Commune de la Vallée de l'Ernz

DEMANDE DE MODIFICATIONS PONCTUELLES DE LA PARTIE ECRITE ET GRAPHIQUE DU PAG

Partie écrite PAG - EPP-4 - ERMS-5 - FOLK-2 - MED-9 - STEG-3 - STEG-6 - PAP approuvé à Medernach

Juni 2025

Abb.8: Plan d'Aménagement Général modifié - ERMS-5

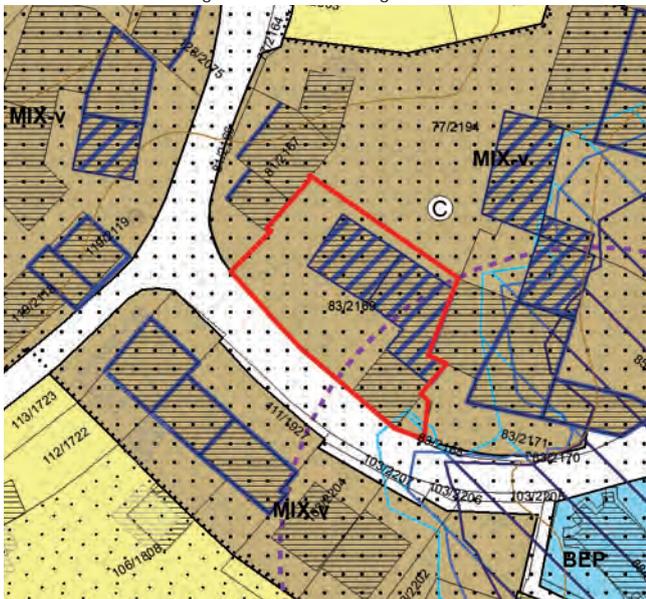
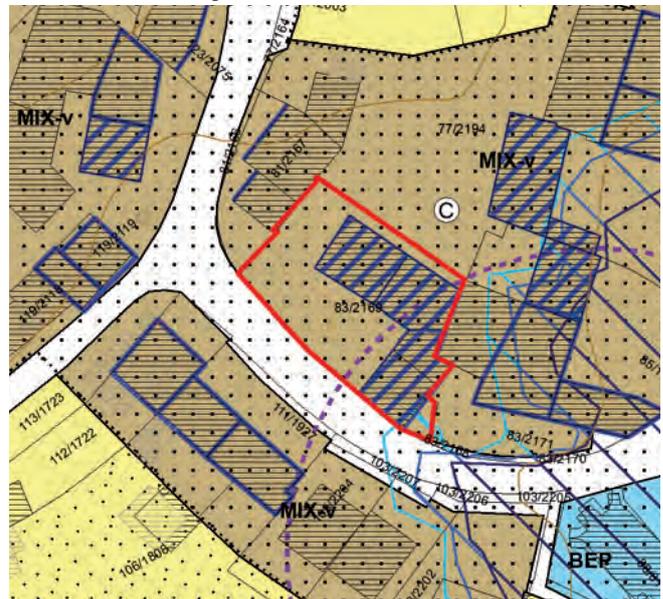
Die Parzelle ist im PAG *en vigueur* als *Zone mixte villageoise* (MIX-v) klassiert. Um die Parzelle stoßen weitere *Zones mixte villageoise* an die Modifikationsfläche an. Der Stalltrakt des auf der Parzelle befindlichen Hofes ist als „*construction à conserver*“ klassiert.

Die Modifikation umfasst das Wohngebäude des Hofensembles, welches wie die anderen Gebäudeteile als „*construction à conserver*“ klassiert werden soll. Dies dient der Erhaltung des gewinkelten Hofes als ortsbildprägendes Gebäudeensemble, der den Straßenraum als historisches, regional typisches Gebäude und durch eine punktuelle Aufweitung des Straßenraums durch den Gebäudevorhof prägt.

Abb.16: Auszug Plan d'Aménagement Général modifié - „Am Wasserwee“

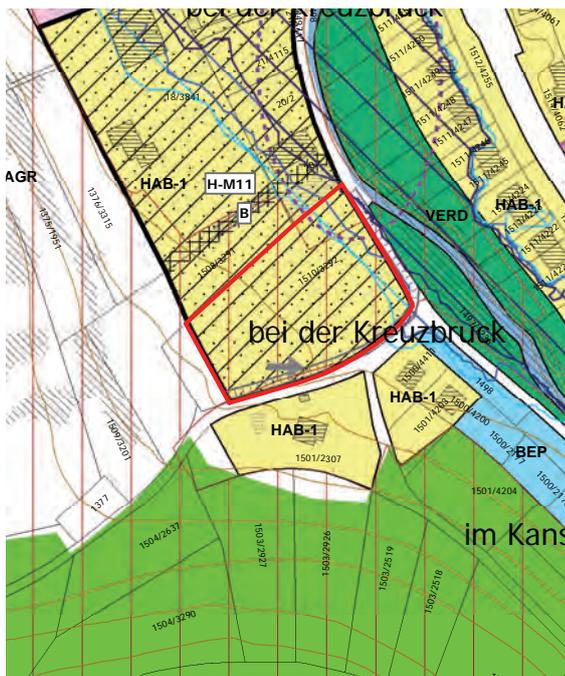
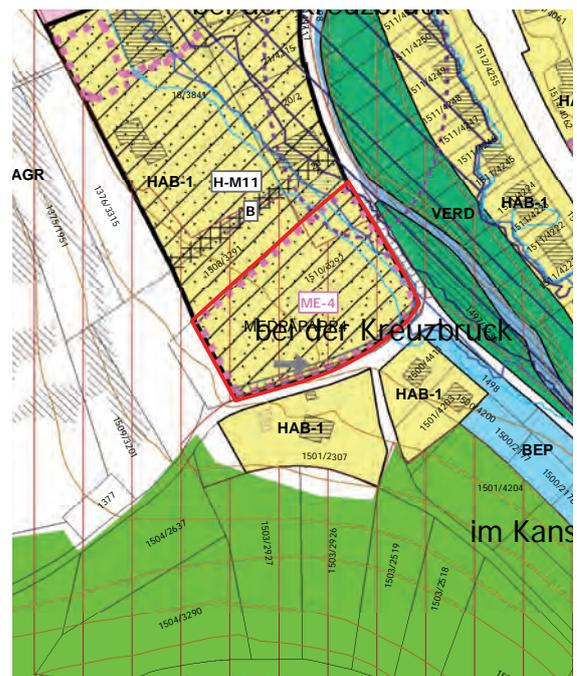
In Medernach sind die Plans d'Aménagement Particulier (PAP) „Am Wasserwee“ (19066/103c; 21.06.2021), „Am Dolenberg“ (18973/103c; 07.07.2021), „Rue d'Ermsdorf II“ (19189/103c; 24.02.2022) und „Auf dem Denn“ (19300/103c; 26.07.2023) durch das Innenministerium genehmigt.

Dementsprechend werden die beiden Flächen im PAG mit der zone superposée „Plan d'Aménagement Particulier - approuvé“ belegt.

Abb.32: Plan d'Aménagement Général modifié - MED-9

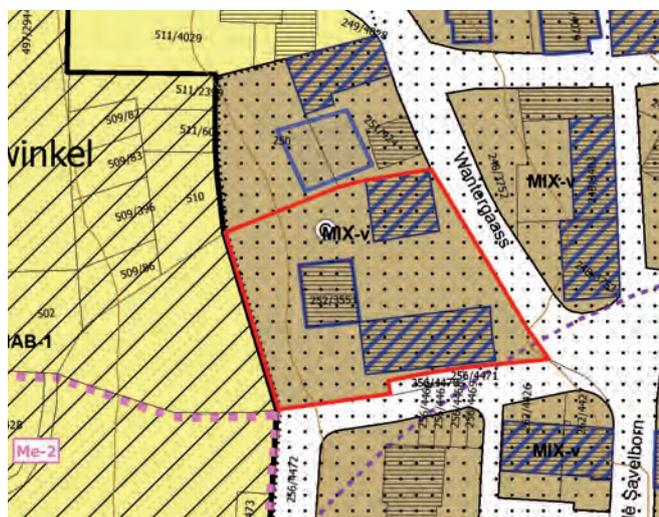
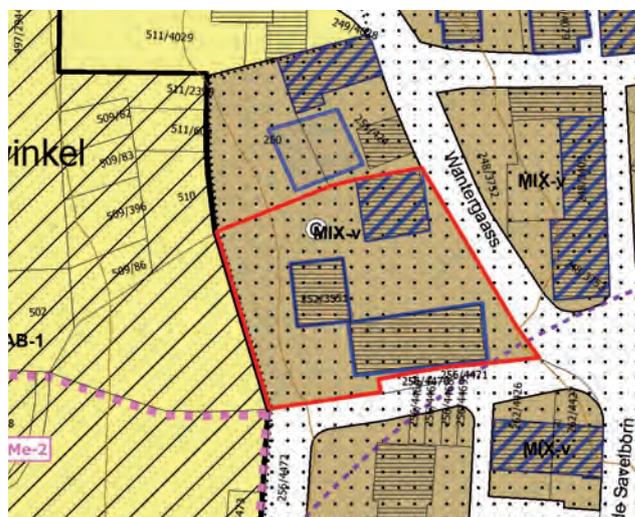
Die Aerezndallgemeng beabsichtigt, die *zone superposée „construction à conserver“* des Landwirtschaftsgebäudes im Süden in eine *zone superposée „volume et alignement à respecter“* im Rahmen einer Modification ponctuelle zu ändern. Dies dient dem Ziel, das Gebäude renovieren und einer zukunftsfähigen Nutzung zuführen zu können und somit die ortsbildprägende Hofstruktur dauerhaft zu erhalten.

Abb.36: Auszug Plan d'Aménagement Général modifié - ERMS-3

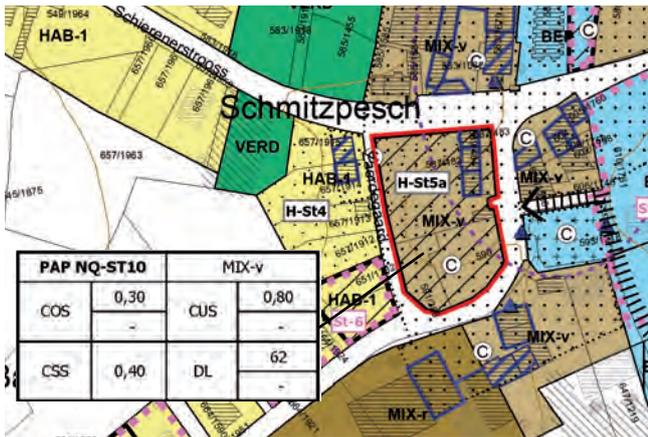
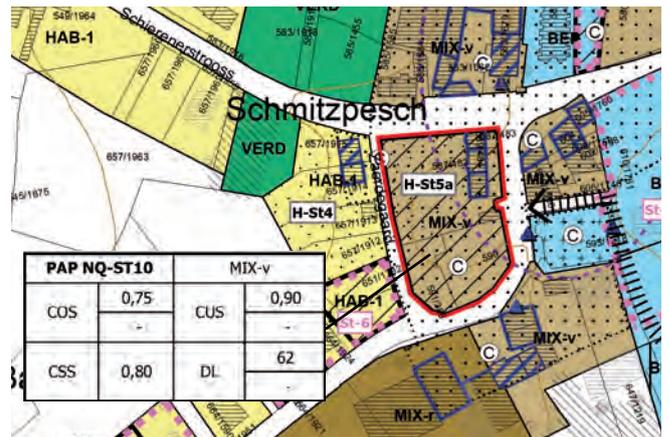
Entsprechend der inhaltlichen Anpassung der architektonischen Konzeption, durch die sich ein Bedarf an einer höheren Bau- und Versiegelungsdichte ergibt, beabsichtigt die Aerezdallgemeng die Koeffizienten im Rahmen einer *Modification ponctuelle* zu ändern auf DL 62, COS 0,75, CUS 0,90 und CSS 0,80. Die Klassierung als MIX-v der Parzellen bleibt dabei erhalten.

Abb.45: Plan d'Aménagement Général modifié - STEG-6

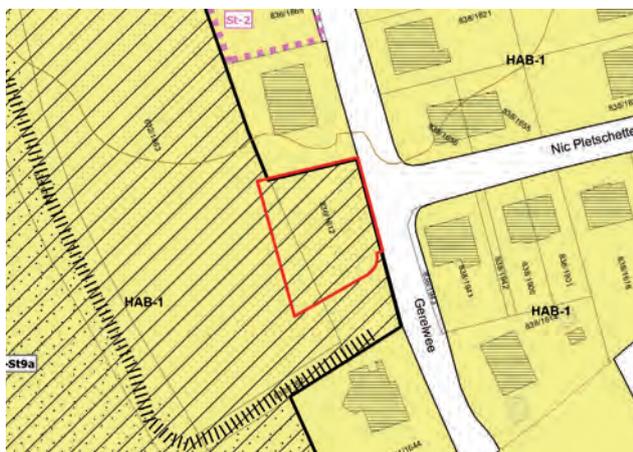
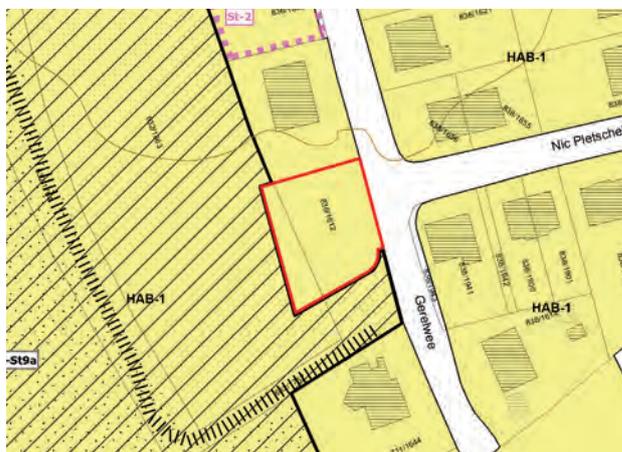
Die Aerenzdallgemeng beabsichtigt, die *zone superposée* „*Zone soumise à un plan d`amenagement particulier „nouveau quartier*“ für die beiden Parzellen aufzuheben und als PAP „quartier existant“ im Rahmen einer Modification ponctuelle auszuweisen, da die Fläche einen Baulückencharakter hat und alle erforderlichen Leitungen im *Gerelwee* vorhanden sind.
